至近のプラント状況や試験結果を踏まえた
実施計画Ⅲ 第1編 第18条, 第19条, 第25条
の変更について

2020年8月27日
東京電力ホールディングス株式会社

1. 変更内容

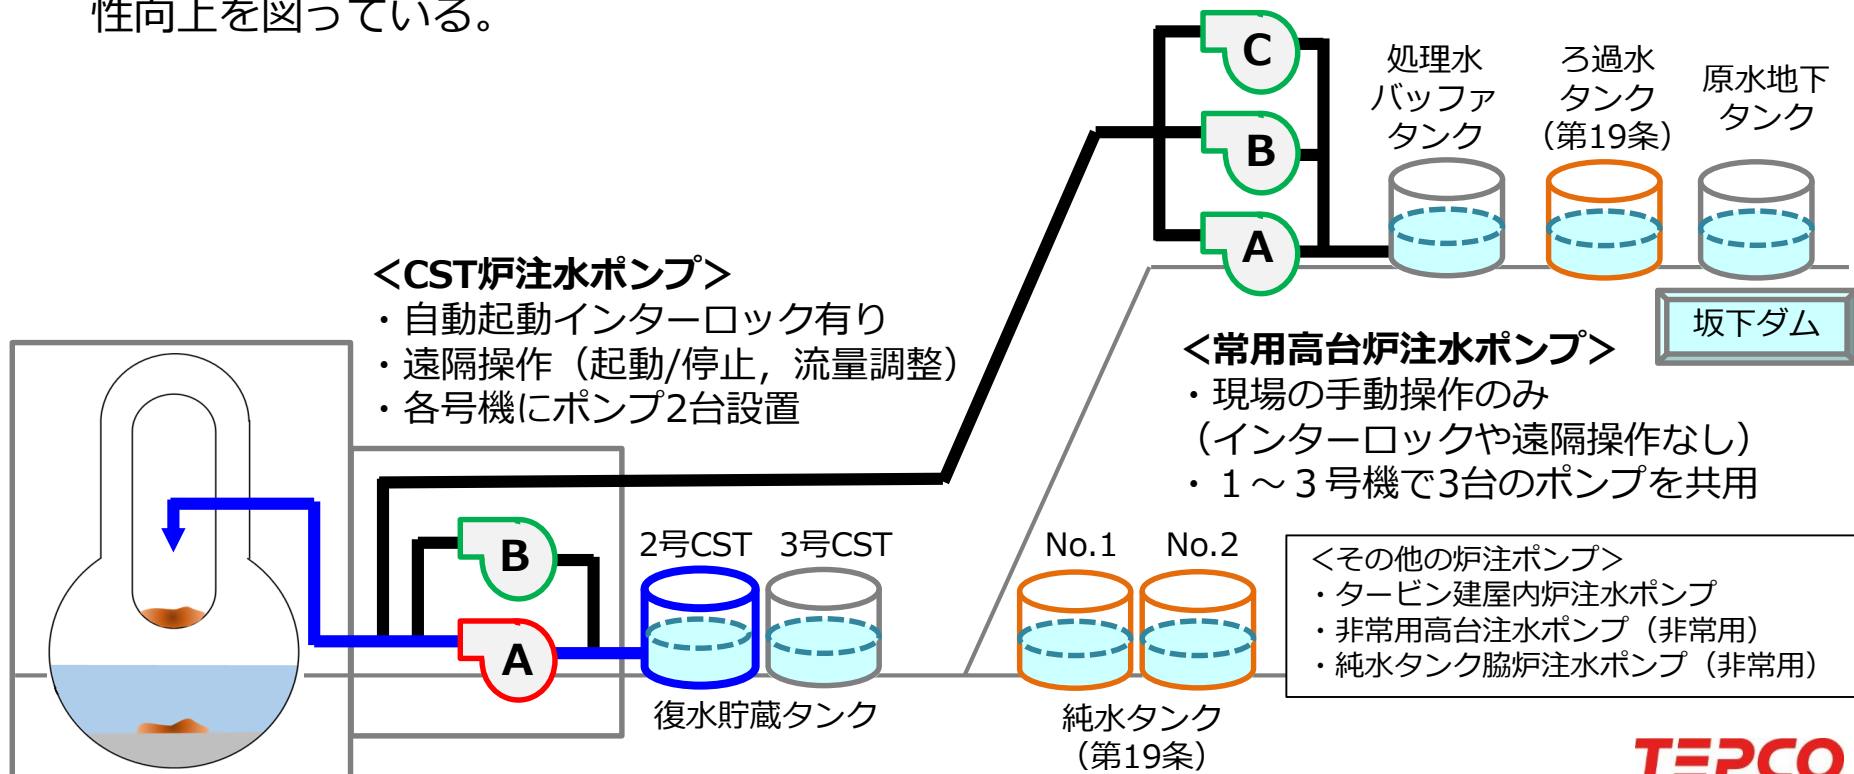
- 2019年度に実施した1～3号機の原子炉注水停止試験の実績から、一時的な原子炉注水の停止による温度上昇などの影響は限定的であることを確認。
- また、実績から評価されるRPV底部温度が80℃に至るまでの時間余裕は10日以上であるため、従来の評価に基づき連続注水を前提として待機要求に専用DGを持つ系統や注水1日分の水源をLCOとして設定していたプラント状況から復旧時間余裕は拡大しており、電源や水源の確保を含めた原子炉注水系の復旧時間余裕は十分に確保されている状況。
- 一方、長期間の注水停止による炉内状況の変化については知見が少ないこと、また復旧対応にかかる時間を十分に確保することから、10日以上の間時間余裕の範囲内であっても、むやみに長時間の停止を許容すべきものではない。
- 従って、第18条では、許容する原子炉注水の停止は10日に十分な余裕がある範囲内で、24時間に限定することとする。さらに注水停止中は1時間に1回RPV/PCV温度を確認する。

1号機	2号機	3号機
試験結果	試験期間	2019年10月	2019年5月	2020年2月
	注水停止時間	約49時間	約8時間	約48時間
	温度上昇率(最大)	約0.01℃/h	約 0.2℃/h	約0.01℃/h
80℃到達までの時間余裕		10日以上		
24時間の注水停止による温度上昇		約0.3℃	約5℃	約0.3℃
(参考) 従来の評価		約5℃/h (24時間でおよそ120℃の温度上昇)

温度評価適用可否のケーススタディ

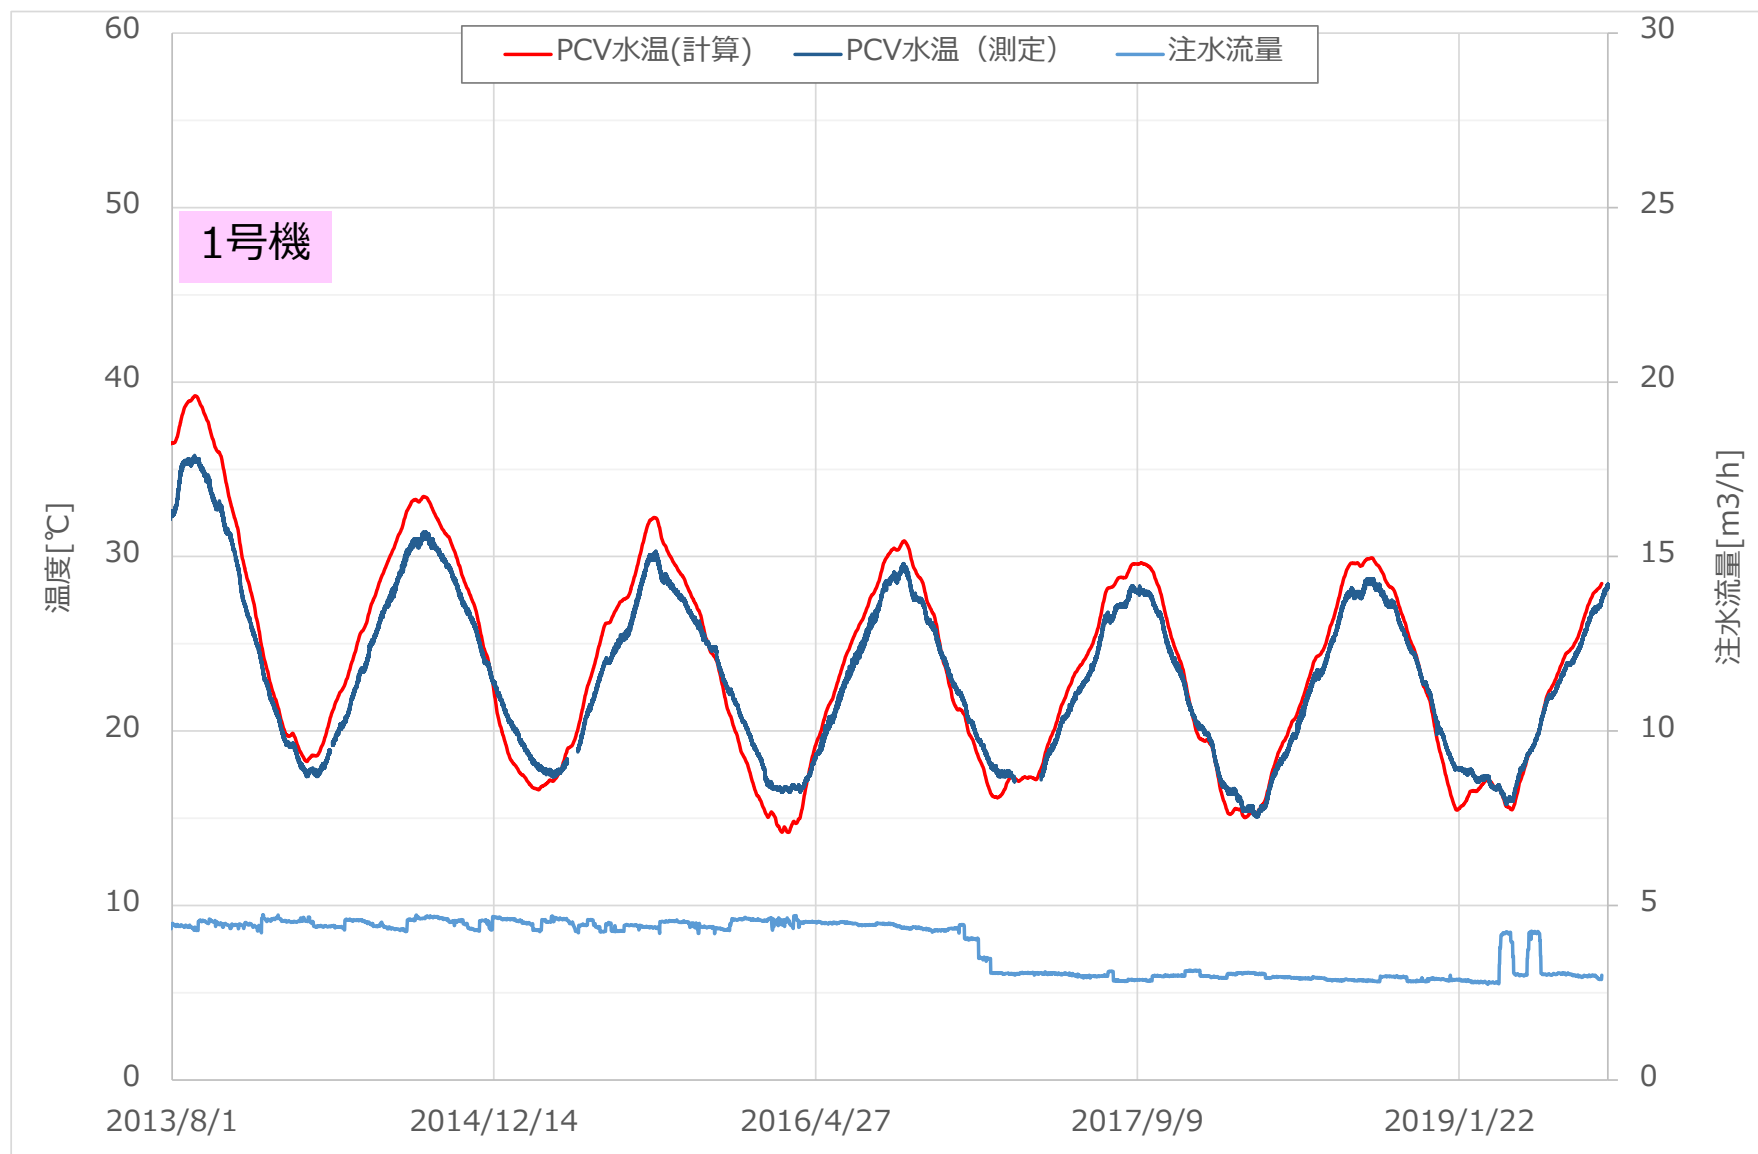
- RPV/PCV温度が実測可能な状況では実測による温度確認を優先
- 注水停止中は温度評価は適用不可
- 温度確認が出来ない状況下で注水が停止した場合，24時間以内であってもLCO逸脱

必要注水量を確保している場合	必要注水量を確保できない場合
RPV/PCV温度確認可	実測により温度を確認 	実測による温度確認を1時間に1回実施 
PCV/RPV温度確認不可	温度評価を適用可 	LCO逸脱を判断

参考：原子炉注水系の構成

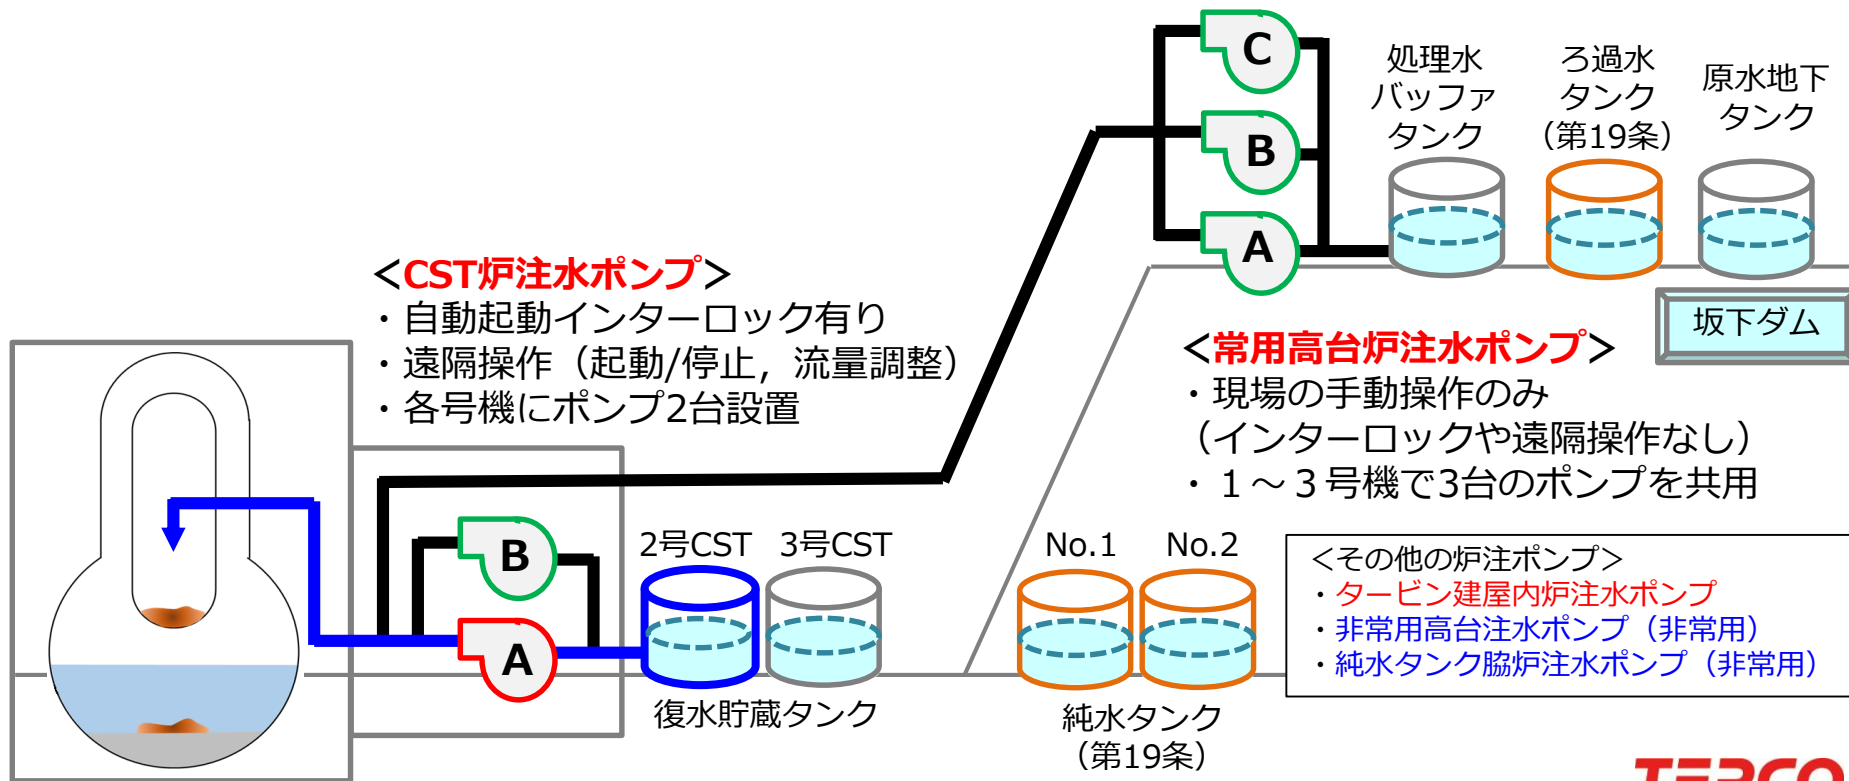
- 原子炉注水系の常用系は、事務本館海側駐車場に設置された**常用高台炉注水ポンプ** 3台（1～3号共用）、タービン建屋内に設置された**タービン建屋内炉注水ポンプ** 6台（各号機2台）及び**CST炉注水ポンプ** 6台（各号機2台）で構成する。
- 予備としては所内電源系統から独立した専用のディーゼル発電機（以下、D/Gという）から受電する**非常用高台炉注水ポンプ**の3台（1～3号共用）、純水タンク脇に設置され所内電源及び専用のD/Gの双方からの受電が可能な**純水タンク脇炉注水ポンプ** 3台（1～3号共用）の計6台で構成する。
